TRANS/WP.29/GRE/2002/40  
18 juillet 2002

Forum mondial de l'harmonisation des Règlements  
concernant les véhicules (WP.29)

PROPOSITION DE PROJET D'AMENDEMENTS AU RÈGLEMENT N° 99

(Sources lumineuses à décharge)

Figure 3 – Catégorie D3R – Type à dispositif d'allumage – Culot PK32d-6

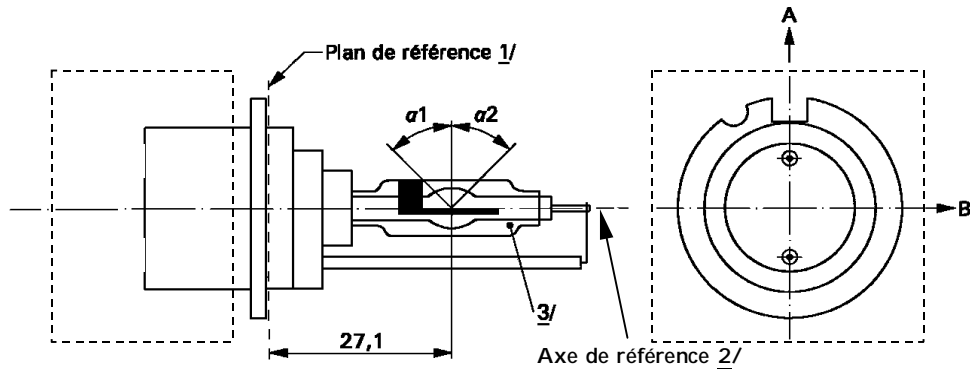
Note: Le texte reproduit ci-après, établi par l'expert du GTB, vise à introduire dans le Règlement les sources lumineuses à décharge sans mercure des catégories D3R, D3S, D4R et D4S. La proposition est fondée sur le texte de la version Rev.1 du Règlement. Les éléments nouveaux apparaissent en caractères **gras**.

Le projet d'amendements proposé concerne l'ajout de nouvelles catégories de sources lumineuses à décharge.

L'adoption de la directive européenne relative aux véhicules hors d'usage a été la cause directe de l'introduction de sources lumineuses sans mercure. Cette directive, qui devait être transposée dans les législations nationales avant le 21 avril 2002, dispose notamment que les nouveaux véhicules mis sur le marché après le 1<sup>er</sup> juillet 2003 ne devront pas contenir de mercure. Les sources lumineuses ont été inscrites sur la liste des produits pouvant contenir du mercure, mais on anticipe dans la présente proposition leur suppression éventuelle de cette liste.
